改善箇所説明図

改善の内容

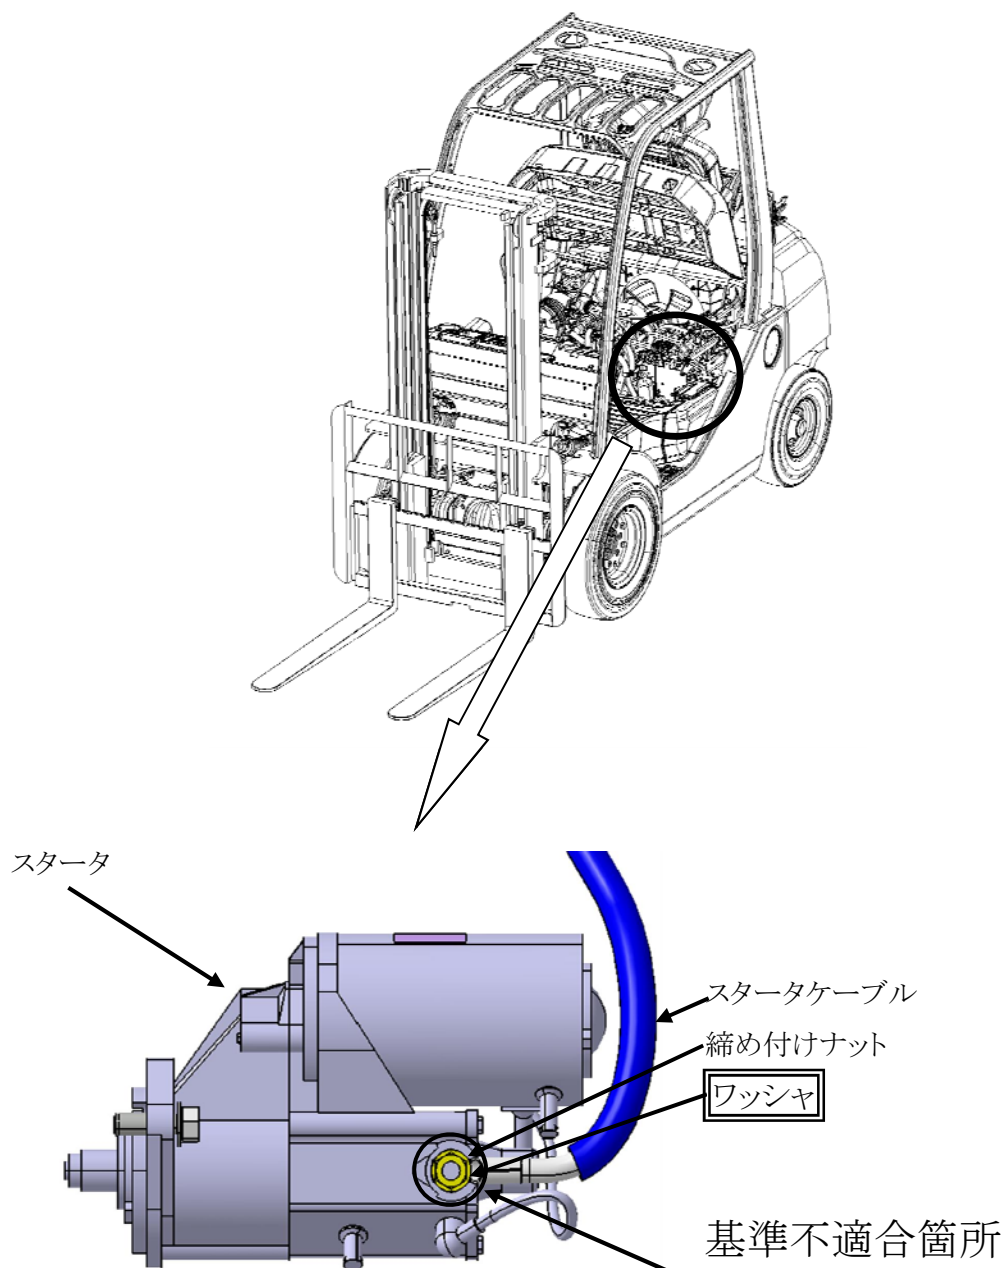
エンジン式フォークリフトのディーゼルエンジン搭載車において、スタータケーブルの締め付けナットが適切に締め付けられていないものがあるため、当該ナットが緩む場合がある。そのため、そのままの状態で使用を続けると、接触不良によりスタータリレー回路に過大な電流が流れ、ヒューズ切れによりエンジンが始動できなくなるおそれがある。

全車両、スタータケーブルの締め付けナット用ワッシャをスプリングワッシャに変更し、規定トルクで締め付ける。

識別：黄色のペイントをスタータケーブルに塗布する。
